موضوع: نحوه تشخیص ایراد قطعه تسمه سفت کن و آشنایی با انتخاب صحیح قطعات

قابل توجه کلیه نمایندگی های مجاز ارائه دهنده خدمات به خودروهای چانگان

کاور محافظ

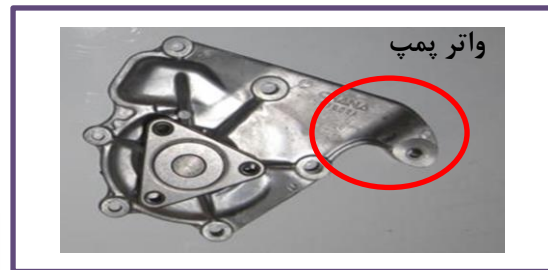
روش انتخاب صحیح قطعات: در طرح جدید قطعه تسمه سفت کن یک کاور محافظ پلاستیکی (مطابق شکل ذیل) به قسمت یونیت هیدرولیکی قطعه اضافه شده به گونه ای پس از بررسی خودرو می بایست مجموعه های صحیح بر اساس اشکال و روابط جدول ذیل انتخاب گردد.

توضیحات	رابطه جایگزینی	طرح جدید		طرح قدیم		ردیف
		شرح	سریال	شرح	سریال	
به شرط تعویض همزمان با واترپمپ به سریال ۴۸۶۰۷۶	F	سفت کن تسمه (Euro V)	۴۸۶۰۶۴	سفت کن تسمه	۴۸۰۶۰۲	۱
به شرط تعویض همزمان با سفت کن تسمه به سریال ۴۸۶۰۶۴	F	واترپمپ (Euro V)	۴۸۶۰۷۶	واترپمپ	۴۸۰۶۳۰	۲
